**Avis de la Mission régionale d'autorité environnementale
de la région Nouvelle-Aquitaine
sur le projet de mise en compatibilité du plan local d'urbanisme
de Ménesplet (24) par déclaration de projet
relatif à la création d'une centrale photovoltaïque**

N° MRAe : 2020ANA85

Porteur du Plan : communauté de communes Isle Double Landais

Règlement graphique avant (à gauche) et après (à droite) la procédure de MEC (Source : notice explicative de la mise en compatibilité, page 30)

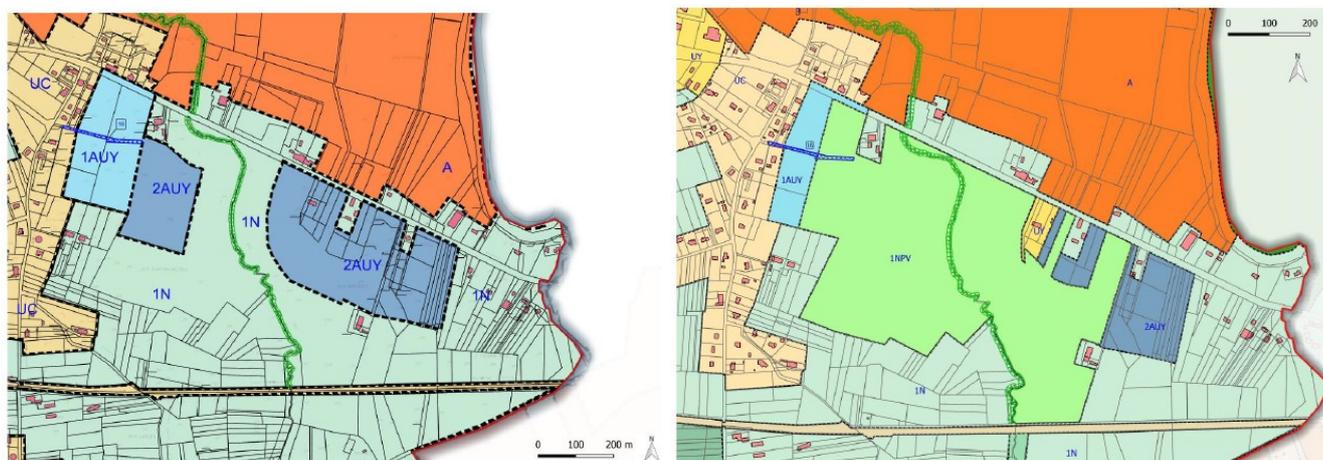
Les parcelles concernées sur la commune de Ménesplet sont actuellement classées en zones 1 N (zone naturelle à protéger), 1AUJ et 2AUJ (zone à urbaniser à vocation d'activités respectivement à court et long termes). Pour autoriser ce projet de centrale photovoltaïque, le projet d'aménagement et de développement durable (PADD) du PLU de Ménesplet doit être modifié. Le dossier de mise en compatibilité comprend :

- La modification du PADD par l'ajout d'une orientation en faveur du développement des énergies renouvelables ;
- La création d'un nouveau sous-secteur 1Npv correspondant spécifiquement au site de la future centrale photovoltaïque ;

Zone d'implantation projetée par rapport au zonage modifié (Source : notice de explicative de la mise en compatibilité, page 25)

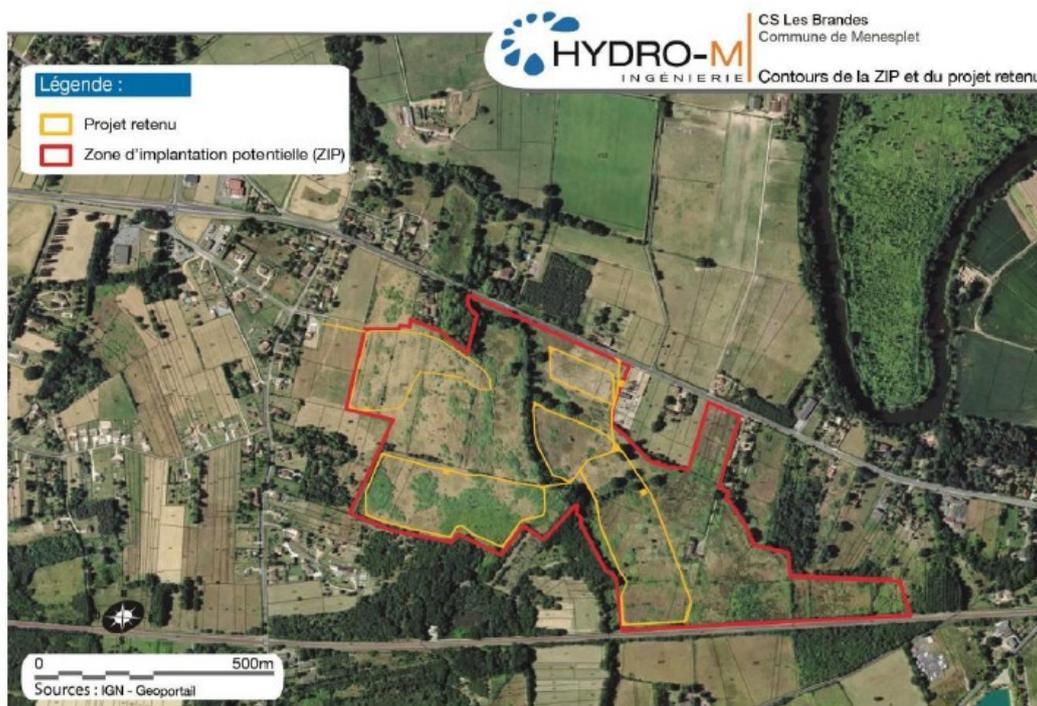
Le choix du site pour accueillir le projet de centrale photovoltaïque est justifié par l'opportunité d'une acquisition foncière d'un site préalablement dédié à un projet de carrière qui n'a pas été réalisé, et par la proximité d'un poste source du réseau de distribution d'électricité. **La MRAe considère que la situation du terrain d'implantation en espace naturel et agricole aurait mérité une recherche de sites d'implantation alternatifs, de moindre impact, à l'échelle de l'ensemble de la communauté de communes.**

Par ailleurs la consommation foncière totale projetée apparaît excessive par rapport aux besoins évoqués soit 15 ha pour le projet de centrale sur une assiette foncière de 32 ha, sans justification.

La MRAe relève néanmoins un impact résiduel sur 150 m² de zone humide. Par ailleurs le projet de mise en compatibilité ne présente ni orientation d'aménagement et de programmation (OAP), ni matérialisation d'éléments à protéger au titre de l'environnement, alors que les enjeux du site en matière d'habitats d'espèces et de zone humides sont significatifs.

En conclusion, la MRAe recommande qu'une véritable démarche ERC d'évitement, de réduction et à défaut de compensation des impacts du projet de création d'une centrale photovoltaïque soit conduite, comprenant une recherche de site d'implantation alternatif moins impactant pour les espaces naturels et agricoles.

En l'absence démontrée de site alternatif, l'emprise de la future zone Npv ne devrait pas excéder les emprises du projet après aboutissement complet de la démarche ERC. De plus, les enjeux du site en

matière d'habitats d'espèces et de zone humides justifieraient la mise en place dans le document d'urbanisme d'outils réglementaires de protection des éléments environnementaux les plus importants afin de garantir une prise en compte suffisante de l'environnement lors de l'implantation de la centrale photovoltaïque.
